Avis délibéré de la Mission Régionale d'Autorité environnementale de Nouvelle-Aquitaine sur un projet de centrale photovoltaïque à Dangé-Saint-Romain (86)

n°MRAe 2021APNA137

Localisation du projet : Commune de Dangé-Saint-Romain (86)
Maître(s) d'ouvrage(s) : Société SERGIES
Avis émis à la demande de l'Autorité décisionnaire : Préfète de la Vienne
En date du : 28 septembre 2021
Dans le cadre de la procédure d'autorisation : Permis de construire
L'Agence régionale de santé et la préfète de département au titre de ses attributions dans le domaine de l'environnement ayant été consultées.

Plan masse du projet – extrait étude d'impact page 120

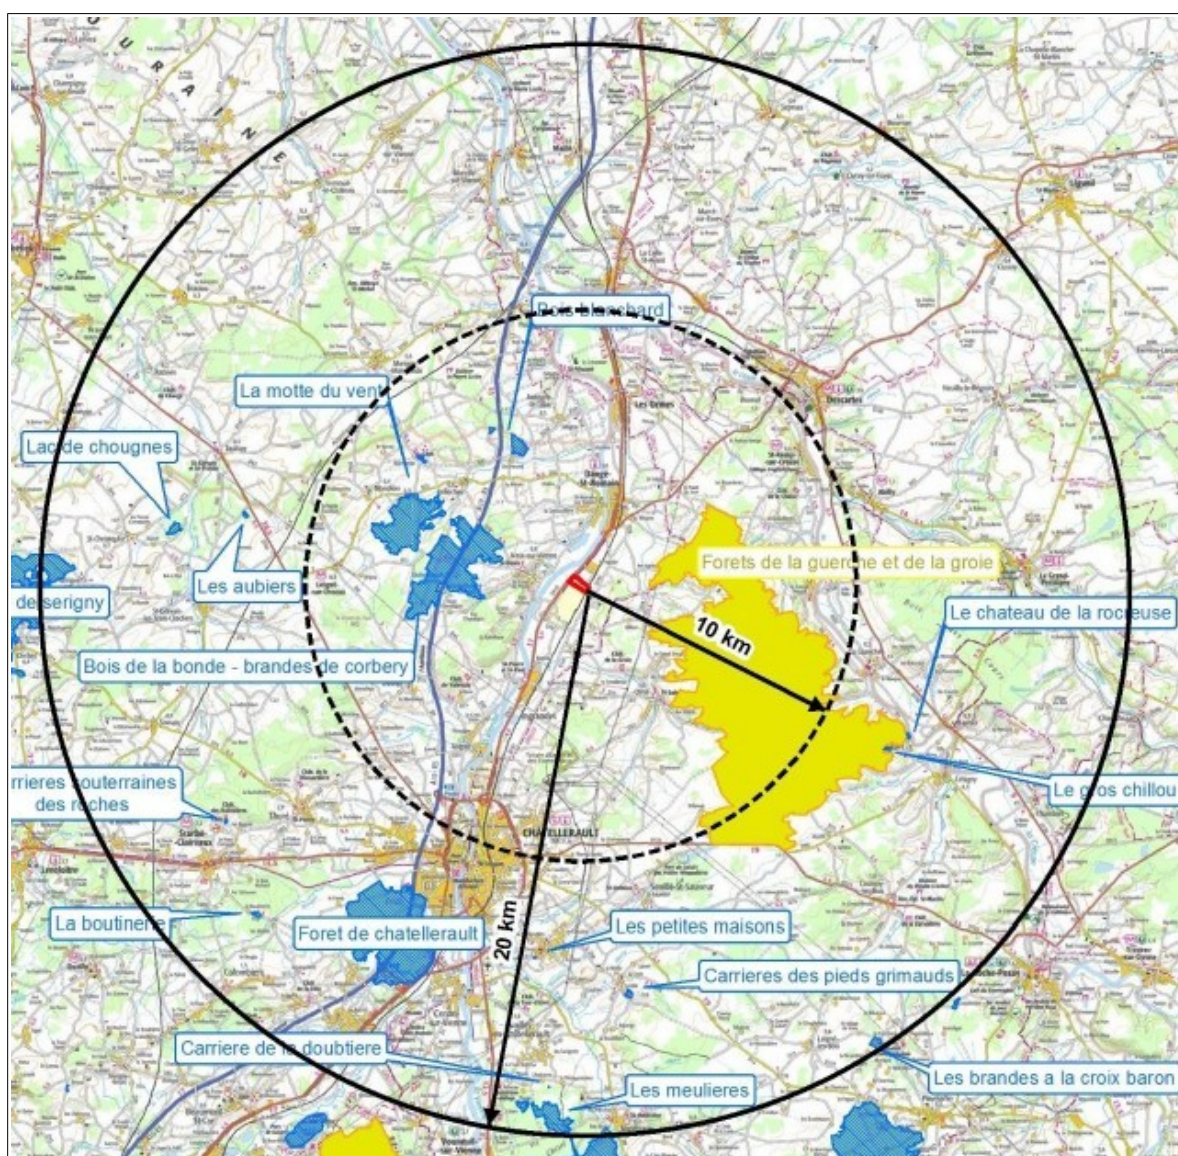
Enfin, le plan masse de la centrale figurant en page 120 présente en partie nord-est un secteur d'évitement du fait d'une « occupation potentielle mésolithique et néolithique ». Aucune autre information sur ce point n'est présenté dans l'étude d'impact, ce qui n'est pas satisfaisant au regard de l'enjeu patrimonial. **Des compléments de précisions sont attendus sur ce point et sur la manière dont le projet a pris en compte la présence de cette occupation potentielle.**

Cartographie des habitats naturels – extrait étude d'impact page 34

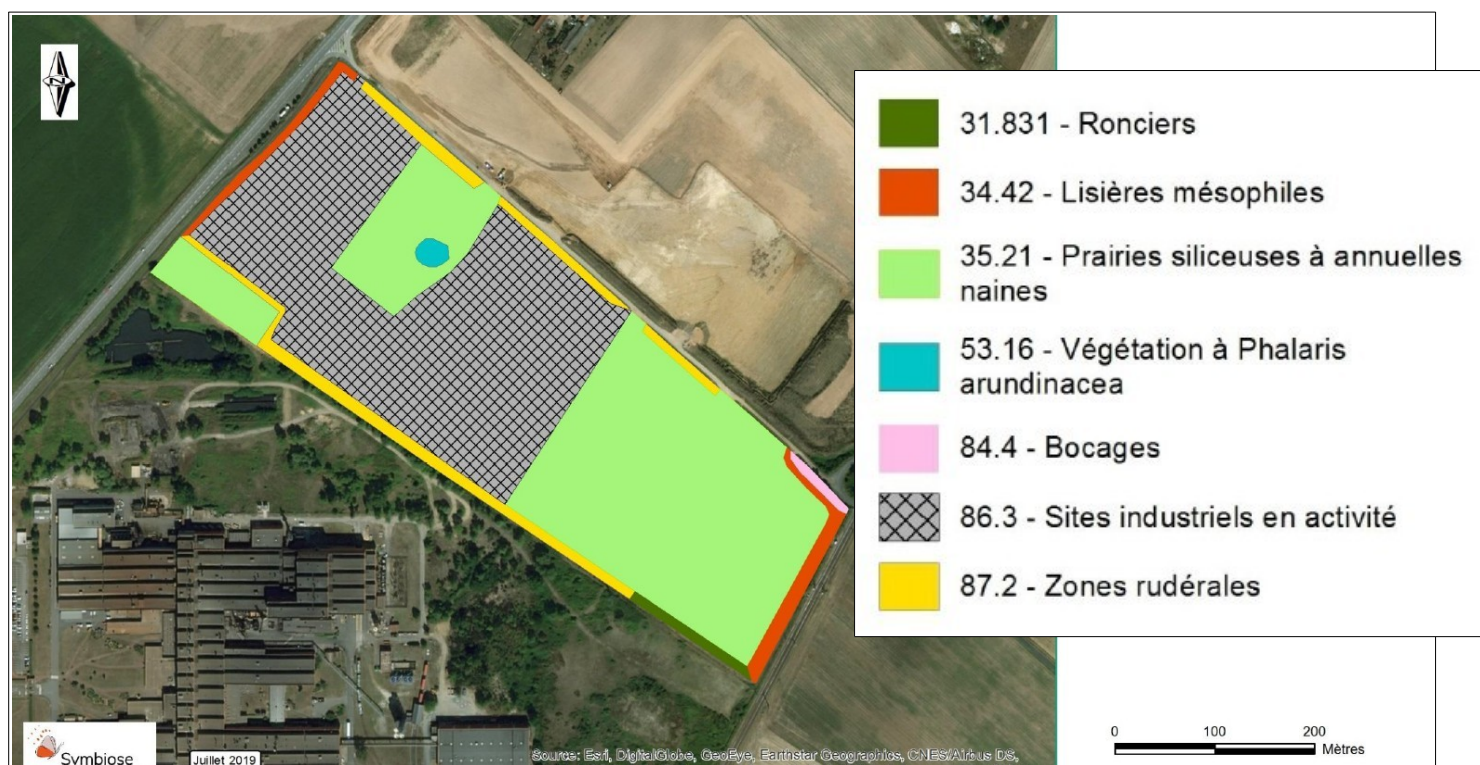
La MRAe recommande que l'étude soit complétée par la présentation d'une cartographie représentant les habitats (notamment repos et reproduction) des espèces protégées observées. L'étude conclut en page 66 à la présence d'enjeux faibles sur la majeure partie de l'aire d'étude, ce qui n'est pas cohérent avec la présence avérée d'espèces protégées (notamment le Crapaud calamite).

Concernant les **zones humides**, les investigations ont mis en évidence la présence d'un îlot de Saule blanc, entourant une dépression asséchée et correspondant à un milieu humide (en bleu sur la cartographie des habitats naturels reproduite ci-dessus).
